令04原機(サ保)106  
令和4年12月26日

### 核燃料物質使用変更許可申請書の一部補正について

## 核燃料物質使用変更許可申請書の一部補正

- (1) プルトニウム燃料第二開発室について、保管廃棄施設が必要な容量を有するものであることを、より明確にするため。
- (2) 高レベル放射性物質研究施設について、1F 燃料デブリの取出し時における気密性の保持方法を明確にするため。
- (3) 記載の適正化を図るため。

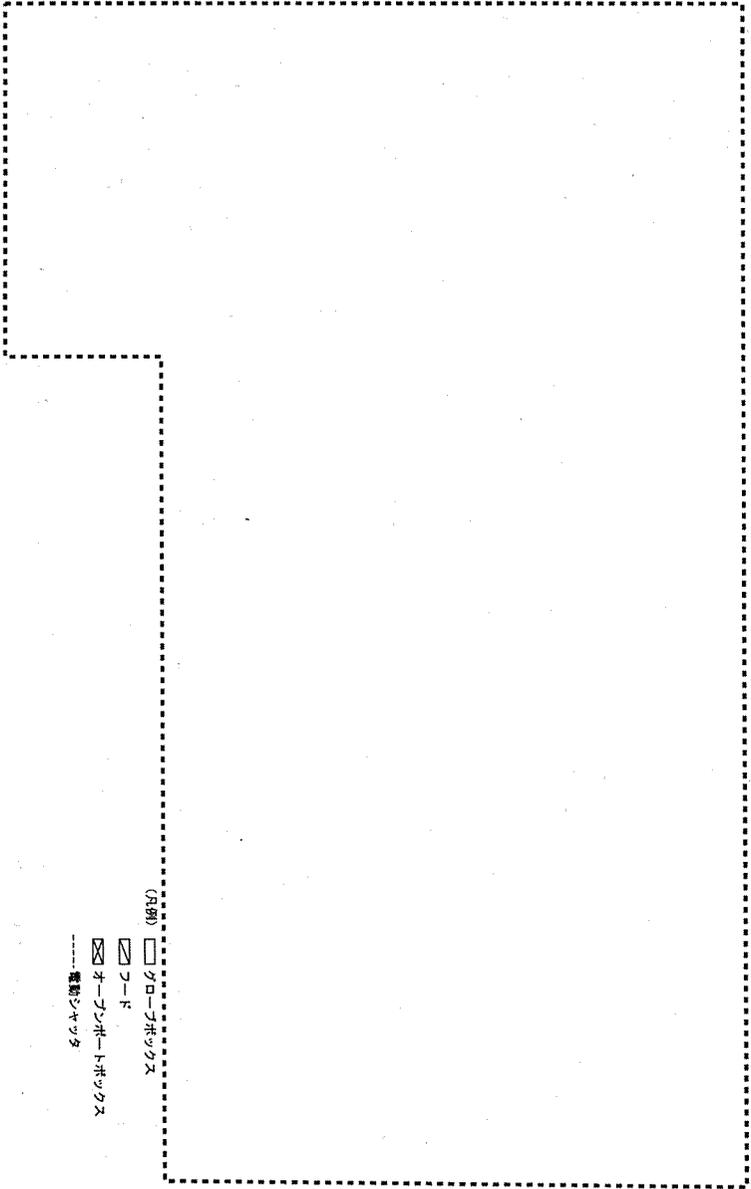
7. 使用施設の位置、構造及び設備		7. 使用施設の位置、構造及び設備					
7-1 使用施設の位置 (抜 粋)		7-1 使用施設の位置 (抜 粋)					
<table border="1"> <tr> <td>使用施設の位置</td> <td>                     (3) 使用施設の位置                      使用施設は、プルトニウム燃料第二開発室の1階の仕上室、炉室、粉末調整室、湿式室(1)、<u>湿式室(2)</u>、充填室、開口部除染室、検査室、X線室、集合体組立室、金相室、化学分析室、分光分析室、物性室、灰化試験室、湿式室(3)、2階の機器分析室等である。                      プルトニウム燃料第二開発室1階平面図を図7-3に、2階平面図を図7-4に示す。                 </td> </tr> </table>	使用施設の位置	(3) 使用施設の位置 使用施設は、プルトニウム燃料第二開発室の1階の仕上室、炉室、粉末調整室、湿式室(1)、 <u>湿式室(2)</u> 、充填室、開口部除染室、検査室、X線室、集合体組立室、金相室、化学分析室、分光分析室、物性室、灰化試験室、湿式室(3)、2階の機器分析室等である。 プルトニウム燃料第二開発室1階平面図を図7-3に、2階平面図を図7-4に示す。		<table border="1"> <tr> <td>使用施設の位置</td> <td>                     (3) 使用施設の位置                      使用施設は、プルトニウム燃料第二開発室の1階の仕上室、炉室、粉末調整室、湿式室(1)、充填室、開口部除染室、検査室、X線室、集合体組立室、金相室、化学分析室、分光分析室、物性室、灰化試験室、湿式室(3)、2階の機器分析室等である。                      プルトニウム燃料第二開発室1階平面図を図7-3に、2階平面図を図7-4に示す。                 </td> </tr> </table>	使用施設の位置	(3) 使用施設の位置 使用施設は、プルトニウム燃料第二開発室の1階の仕上室、炉室、粉末調整室、湿式室(1)、充填室、開口部除染室、検査室、X線室、集合体組立室、金相室、化学分析室、分光分析室、物性室、灰化試験室、湿式室(3)、2階の機器分析室等である。 プルトニウム燃料第二開発室1階平面図を図7-3に、2階平面図を図7-4に示す。	・グローブボックスNo. W-4、W-5、W-6-1及びW-6-2の解体・撤去が完了したため (固体廃棄施設とするため)

変 更 前	補 正 後	変更理由
<p style="text-align: center;">図 7-3 プルトニウム燃料第二開発室 1階平面図</p> <p style="text-align: right;">(注) 斜線内は管理区域の範囲を示す。 ----- は電動シャッタを示す。 単位：mm</p>	<p style="text-align: center;">図 7-3 プルトニウム燃料第二開発室 1階平面図</p> <p style="text-align: right;">(注) 斜線内は管理区域の範囲を示す。 ----- は電動シャッタを示す。 単位：mm</p>	<p>・ 固体廃棄施設を増設するため (工程室名称の明確化)</p>

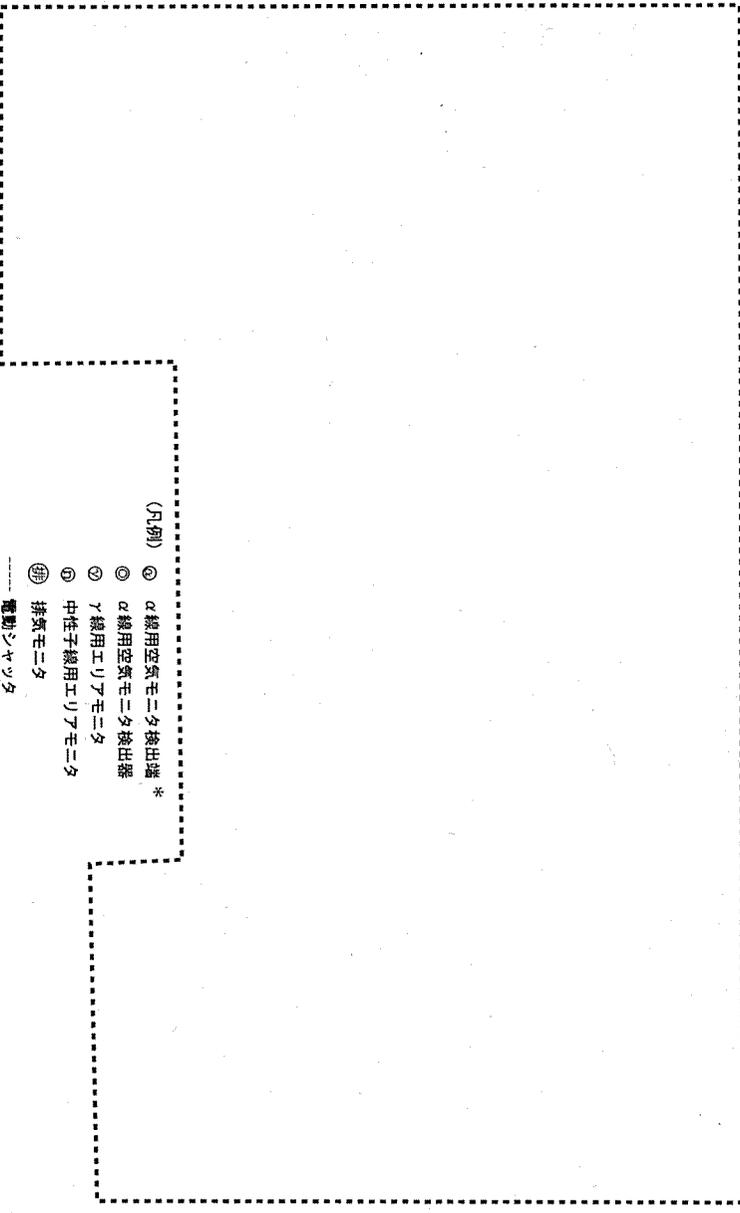
変 更 前	補 正 後	変更理由
<p>図7-5 グローブボックス、オーブンポートボックス及びフードの配置 (プルトニウム燃料第二開発室1階)</p>  <p>(凡例) □ グローブボックス          ▨ フード          - - - - - オーブンポートボックス          ..... 電動シャッター</p>	<p>図7-5 グローブボックス、オーブンポートボックス及びフードの配置 (プルトニウム燃料第二開発室1階)</p>  <p>(凡例) □ グローブボックス          ▨ フード          - - - - - オーブンポートボックス          ..... 電動シャッター</p>	<ul style="list-style-type: none"> <li>・グローブボックスNo.W-4、W-5、W-6-1及びW-6-2の解体・撤去が完了したため</li> <li>・記載の適正化を図るため (グローブボックス番号の明確化)</li> <li>・記載の適正化を図るため (グローブボックス番号の明確化)</li> </ul>

図 2 - 9 化学分析室内の線源配置及び評価点 (平面図)

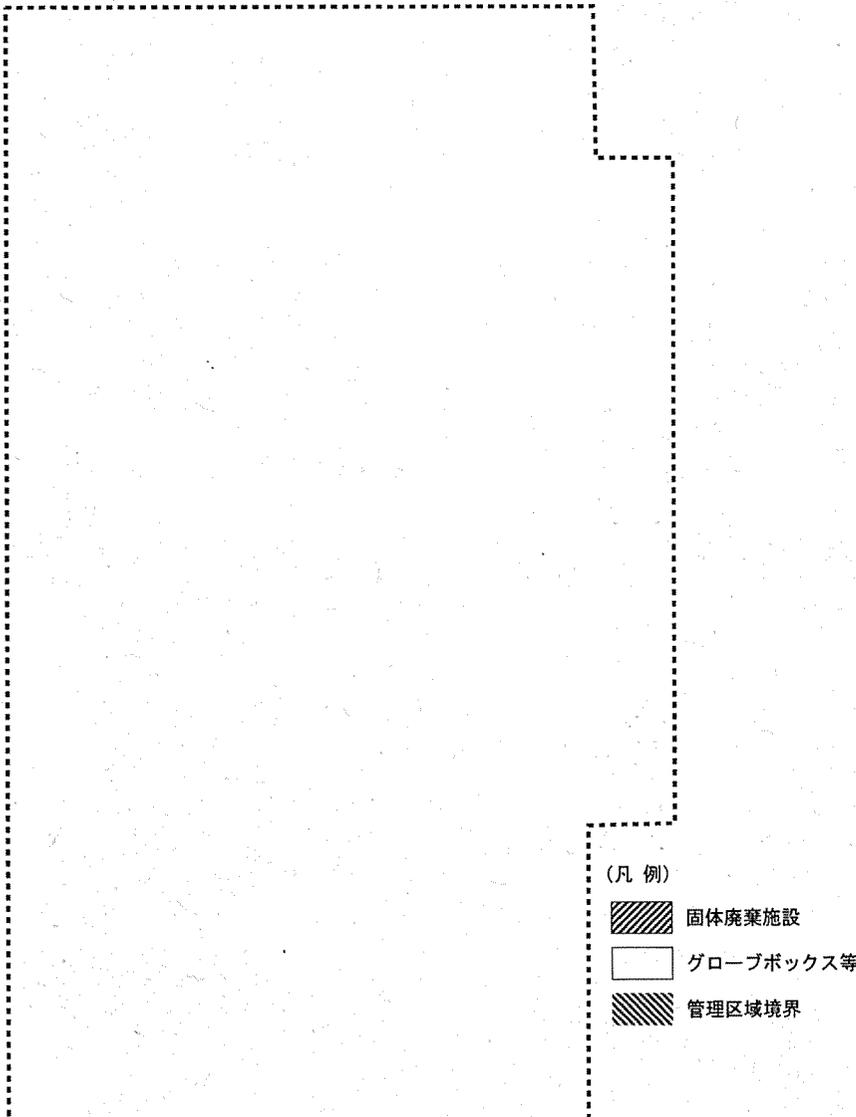
変 更 前	補 正 後	変更理由
 <p>(凡 例)</p> <ul style="list-style-type: none"> <li> 固体廃棄施設</li> <li> グローブボックス等</li> <li> 管理区域境界</li> </ul>	 <p>(凡 例)</p> <ul style="list-style-type: none"> <li> 固体廃棄施設</li> <li> グローブボックス等</li> <li> 管理区域境界</li> </ul>	<p>・品質管理工程設備の一部を解体撤去するため (内蔵放射性物質の配置状況の変更に伴う評価点移動)</p>
